改善箇所説明図

改善の内容

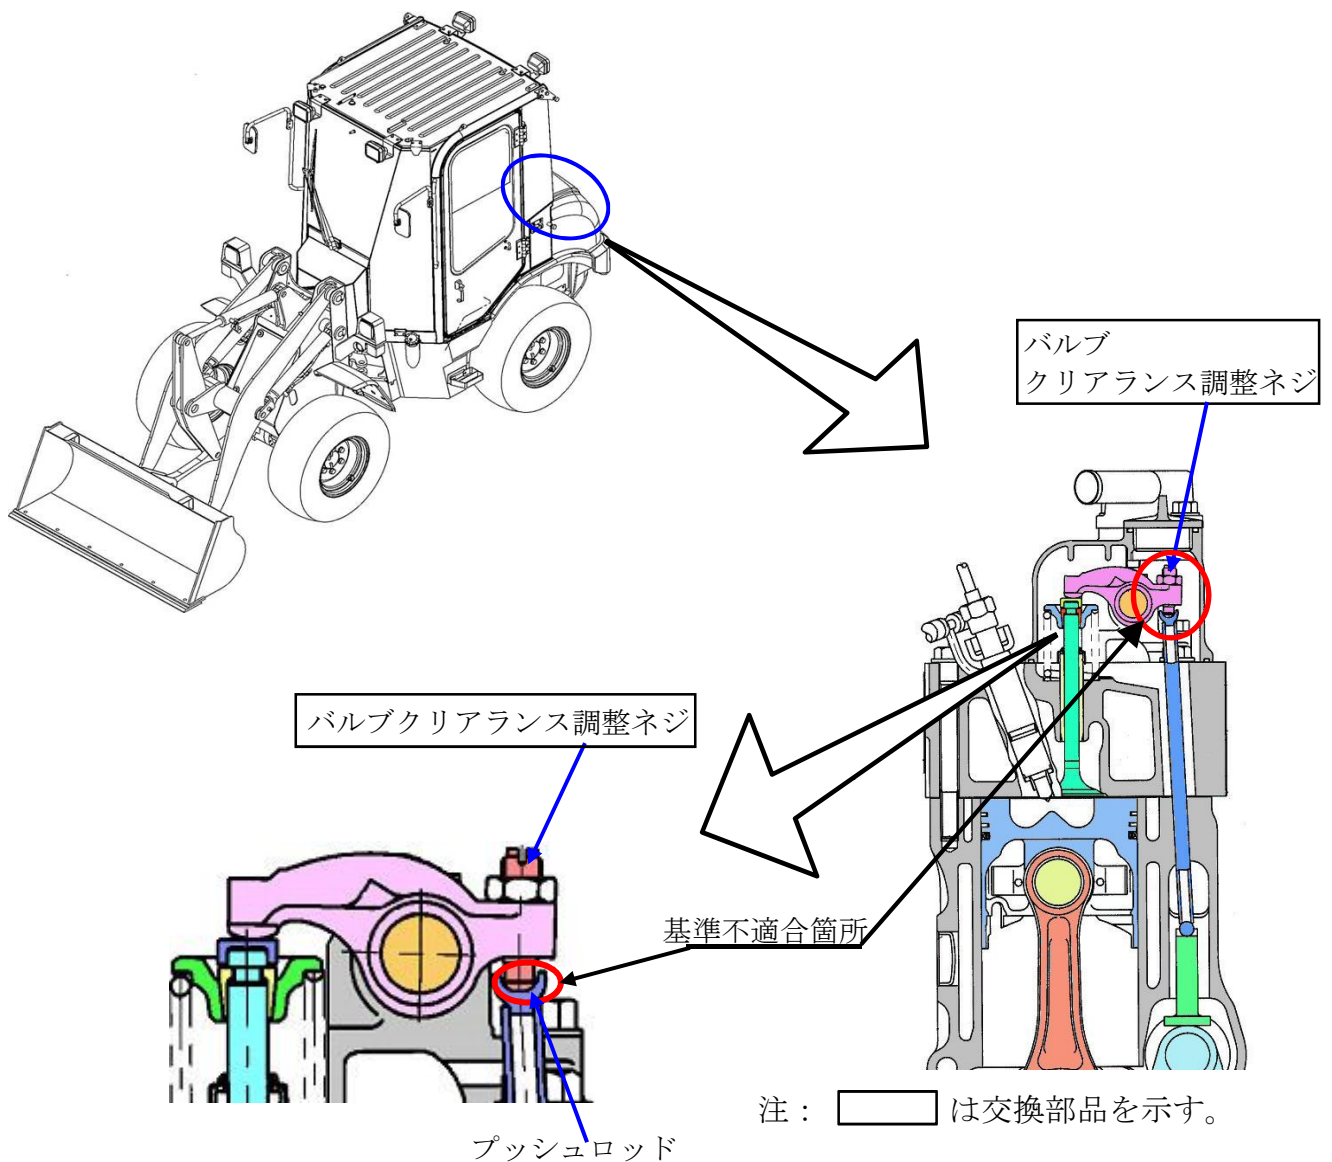
（原動機の吸排気バルブのバルブクリアランス調整ネジにおいて、焼き入れ不良品が混入したため、プッシュロッドとの接触面が早期に磨耗するものがある。そのため、そのままの状態で使用を続けると、バルブの開度が不足して正常な燃焼ができず、排出ガスの排出量が基準値を超えるおそれがある。）

全車両、バルブクリアランス調整ネジを良品に交換する。

原動機ヘッドカバーに白色ペイントを塗布する。

白色ペイントを塗布
